## SERVİS BÜLTENİ

# Tekerlek Rulmanı Modülünün Dönüşümü

**Model:** Enviro 400, 500  
Euro 2, 3, 4, 5  
Javelin  
Trident 2, 3

**DANA aks ID:** S63U, S75U, T75U

Resim 2: FAG tekerlek rulmanı modülü 805993.H195

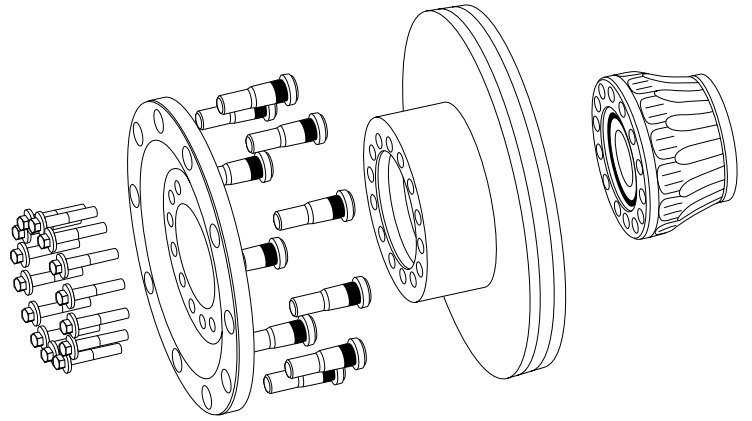
Yukarıda listelenen DANA aksları için (S63U, S75U, T75U), otobüs üreticisi Alexander Dennis tekerlek rulmanı modülünü Timken'den FAG'ye değiştirmiştir.

S63U, S75U veya T75U numaraları aksları onarım sırasında, eğer bir Timken tekerlek modülü hala takılıysa ek bileşenler değiştirilmelidir.

Resim 1: S63U nolu akslarda tekerlek rulmanı modülüne ek olarak fren disk, tekerlek, tekerlek saplaması ve sabitleme vidaları da ayrıca değiştirilmelidir.

Sabitleme vidalarının tork değerleri: 236 -260 Nm  
(174 - 192 lbf ft)

Aks ID	Gerekli bileşen	Parça no. Alexander Dennis	Miktar
S63U	Tekerlek	658468-3	1 x
	Tekerlek saplaması	650723-2	10 x
	Fren disk	658468-4	1 x
	Sabitleme vidaları	658468-5	14 x
S75U	Tekerlek	661391-2	1 x
	Sabitleme vidaları	661391-3	14 x
T75U	Tekerlek	661391-2	1 x
	Sabitleme vidaları	661391-3	14 x
NDS 80	Hiçbiri	-	-
